**ZACHODNIOPOMORSKI  
KOMENDANT WOJEWÓDZKI  
PAŃSTWOWEJ STRAŻY POŻARNEJ**

WZ.5595.9.2.2012

**POSTANOWIENIE**

Przedmiotem rozpatrywanej ekspertyzy technicznej jest przebudowa budynku „E” w związku z występowaniem w nim warunków stanowiących podstawę do uznania istniejącego budynku za zagrażający życiu ludzi, zlokalizowanego na terenie Szpitala Wojewódzkiego im. Mikołaja Kopernika w Koszalinie przy ul. Chałubińskiego 7. Obiekt po przebudowie zaliczany będzie do budynków średniowysokich, kategorii zagrożenia ludzi ZL II. Liczba łóżek w budynku wynosi 101.

E05

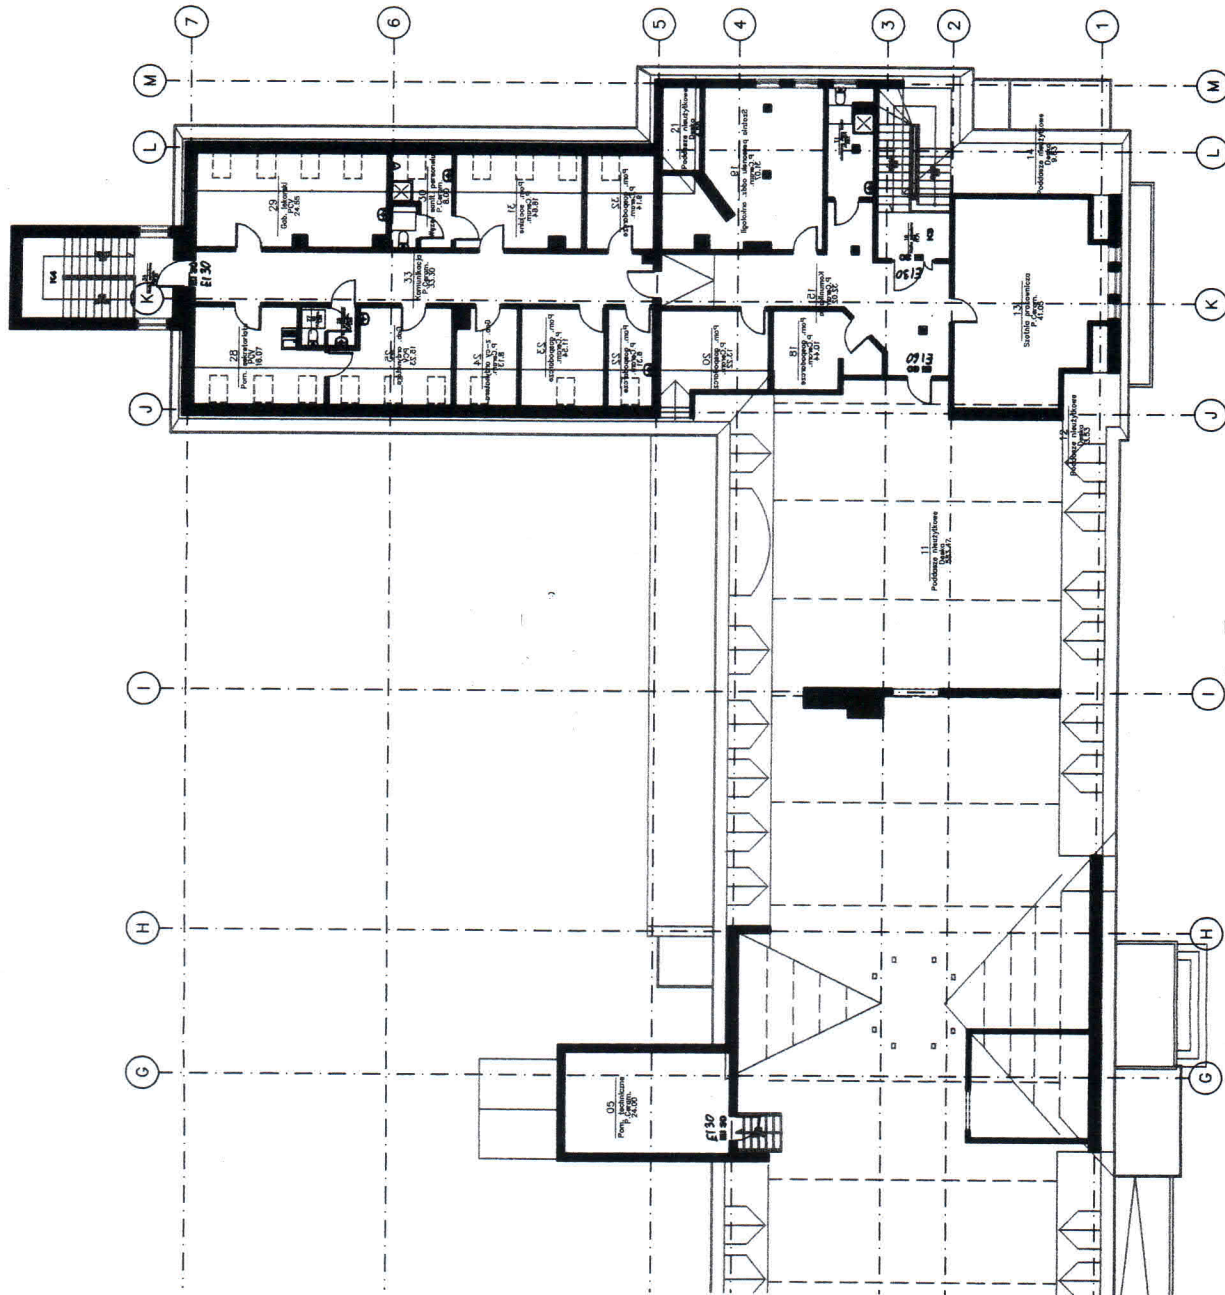
- otwierania się drzwi wyjściowych z budynku stanowiących wyjście ewakuacyjne zgodnie z kierunkiem ewakuacji,
- wymaganej szerokości poziomej drogi ewakuacyjnej (przewężenie na poziomie II piętra do 1,03 m),

- wymaganej klasy odporności ogniowej stropu pomiędzy II piętrem a poddaszem (szacowana klasa wynosi REI 30),
- wymaganej klasy odporności ogniowej ścian wewnętrznych (przeszklenia pomiędzy wydawalnią posiłków (pom. nr 64) i stołówką (nr 67) na poziomie piwnicy i na II piętrze w dyżurce pielęgniarek nr 13),

- zamknięcia klatek schodowych drzwiami o klasie odporności ogniowej co najmniej EI 60,
- zastosowania na granicy stref pożarowych (na korytarzach) drzwi o klasie odporności ogniowej EI 60 z funkcją dymoszczelności,
- zamontowania w budynku systemu sygnalizacji pożarowej z monitoringiem do PSP,
- zamontowania awaryjnego oświetlenia ewakuacyjnego w klatkach schodowych i w obrębie przewężeń drogi ewakuacyjnej, spełniającego wymagania warunków

- zamontowania samozamykaczy w drzwiach zawężających drogę ewakuacyjną,
